Mission régionale d'autorité environnementale
ÎLE-DE-FRANCE

**Avis délibéré
sur le projet d'aménagement de la Porte de Montreuil
à Paris 20^e (75)**

N°MRAe APJIF-2022-049
en date du 29/06/2022

Illustration 6: Présentation des lots immobiliers (étude d'impact, p. B-39)

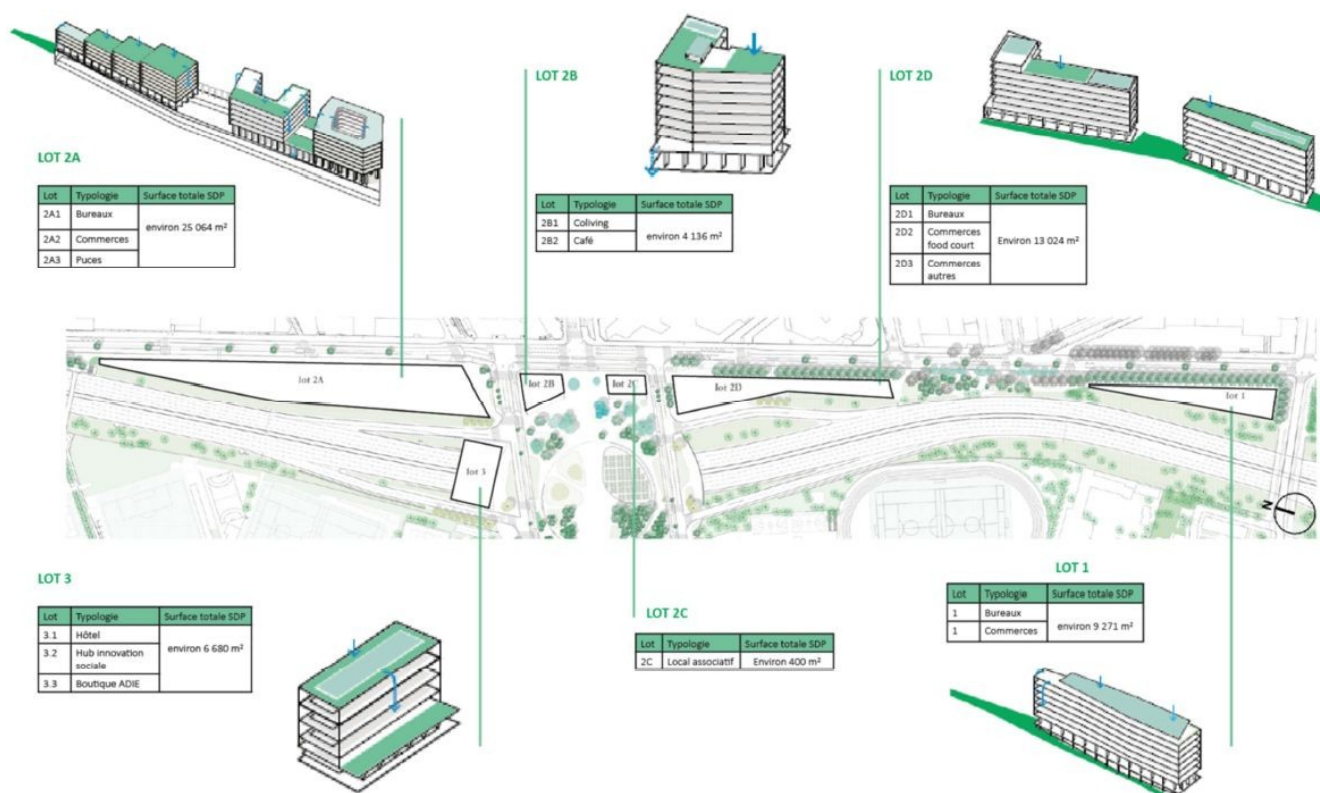
En outre, l'étude d'impact actualisée (p. B-37) mentionne, dans le cadre de la programmation des lots 1, 2 et 3, « environ 400 m² pour la Recyclerie », mais elle précise par ailleurs que cette programmation « prévoit également l'implantation de la Recyclerie sur le lot C sur la place et avec une surface de 1 500 m² environ ». Pour l'Autorité environnementale, ce volet programmatique est à clarifier.

Il importe de souligner l'évolution de la programmation du « bâtiment pont » (lot 3), qui doit être réalisé au-dessus du boulevard périphérique, qui a vu son emprise augmenter (de 1 342 à 1 589 m²) ainsi que sa hauteur (de R+7 à R+8).
